## **Autorité environnementale**

**Avis délibéré de l'Autorité environnementale  
sur la mise à deux fois trois voies de l'autoroute  
A 10 entre Poitiers (86) et Veigné (37) et la mise  
en compatibilité des documents d'urbanisme de  
16 communes avec ce projet**

n°Ae : 2017-58

Figure 3 : Trafics moyens journaliers en 2014, selon les sections et les types de journées (source : dossier)

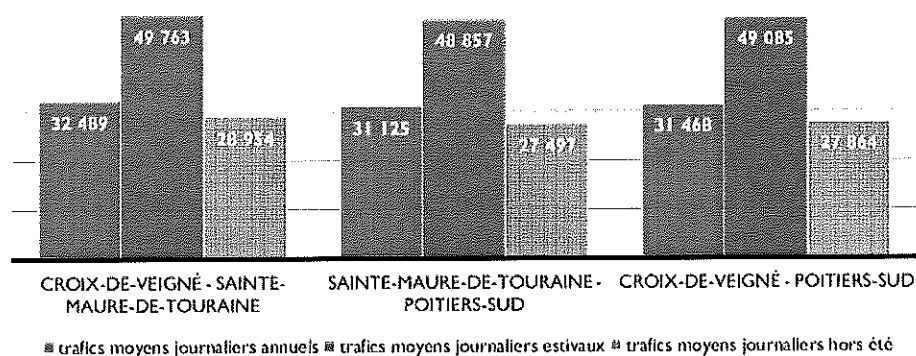
Le dossier présente ensuite l'évolution attendue des trafics, aux horizons 2023, 2025 et 2043. Les résultats ne sont alors présentés que de manière assez simplifiée, en caractérisant simplement le régime de circulation par section et les TMJA totaux, sans séparer les véhicules légers et les poids lourds.

Plus généralement, les hypothèses qui sous-tendent ces résultats ne sont que peu explicitées<sup>13</sup>, ce qui ne permet pas d'en vérifier la pertinence<sup>14</sup>.

***L'Ae recommande d'expliciter dans l'étude d'impact les hypothèses qui sous-tendent les résultats présentés sur l'évolution attendue des trafics.***

Figure 4 : réseau hydrographique traversé par l'autoroute (Source dossier)

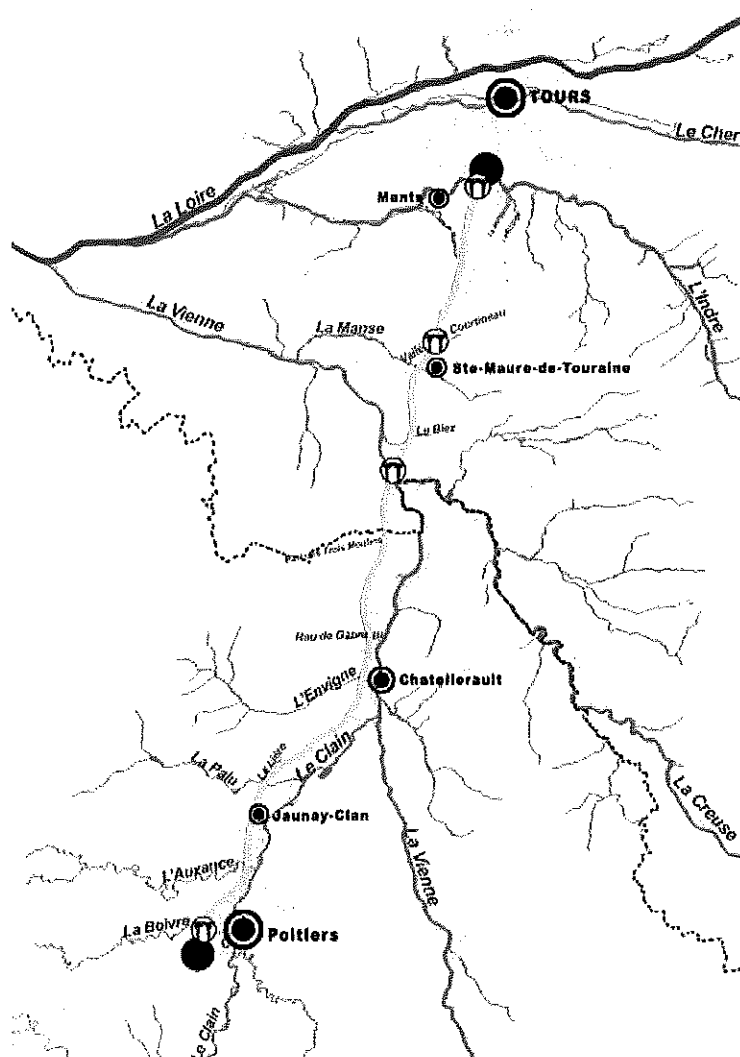
En revanche, l'identification et la caractérisation des zones humides n'est pas poussée à un niveau plus précis, le dossier ne présentant pas d'estimation de la surface, ni des enjeux spécifiques de chacune des zones humides identifiées.

***L'Ae recommande de faire figurer dans le dossier les surfaces de chacune des zones humides inventoriées à l'état initial et leurs enjeux et fonctionnalités spécifiques.***
